Název: Nový bytový dům na pozemcích č. 1642/1, 1642/3, 1642/4, ... 1642/20 v k.ú Uhříněves

Ověřovací studie bytového domu do Uhříněvsi

ul. Bečovská, katastrální území Uhříněves (773 425), č.p. 2265/1, 2266/1 a 2267/1

člen Komise výstavby a územního plánování Rady MČ Praha 22

3. Plocha pozemků přímo dotčených záměrem:

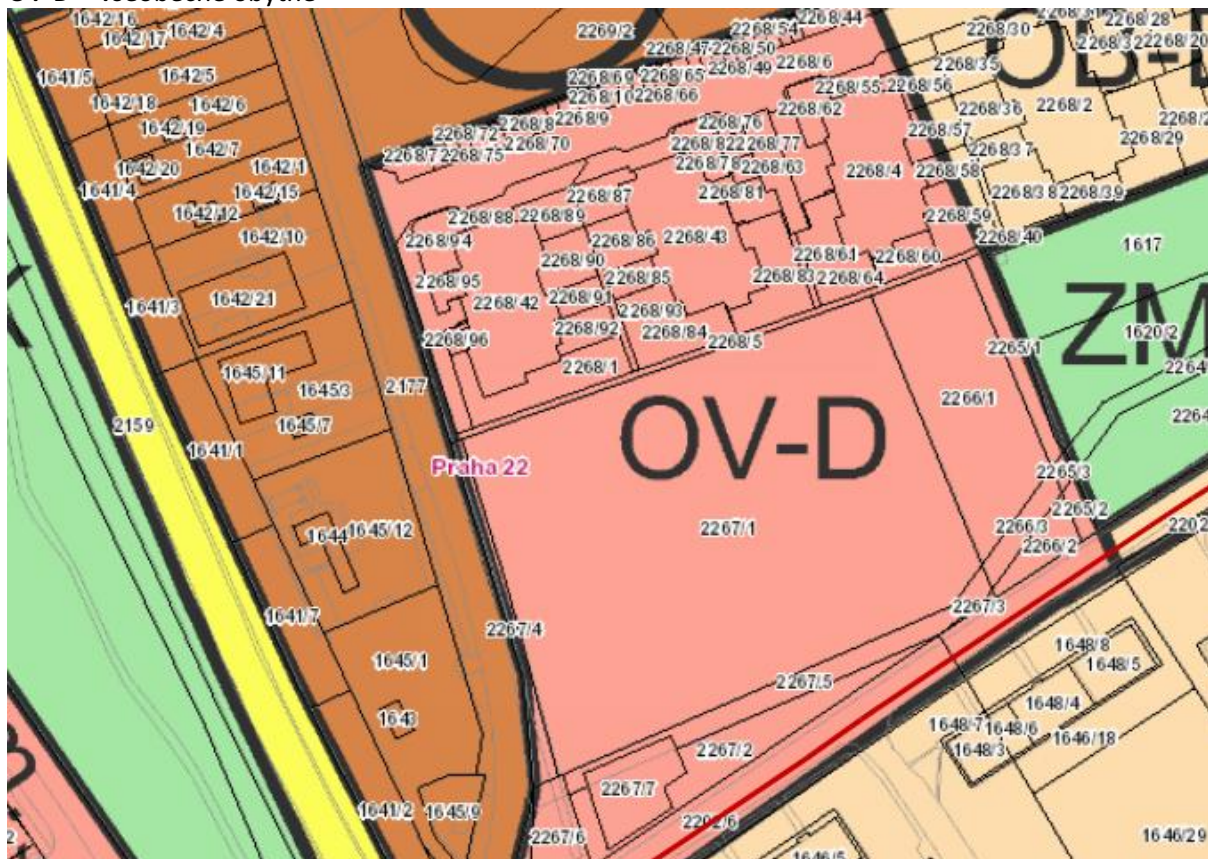
VYMEZENÁ PLOCHA ZÁMĚRU		
parcels	plocha jednotky	poznámka
2265/1	184,0 m ²	
2266/1	1093,0 m ²	
2267/1	6245,0 m ²	
plocha parcel	7522,0 m²
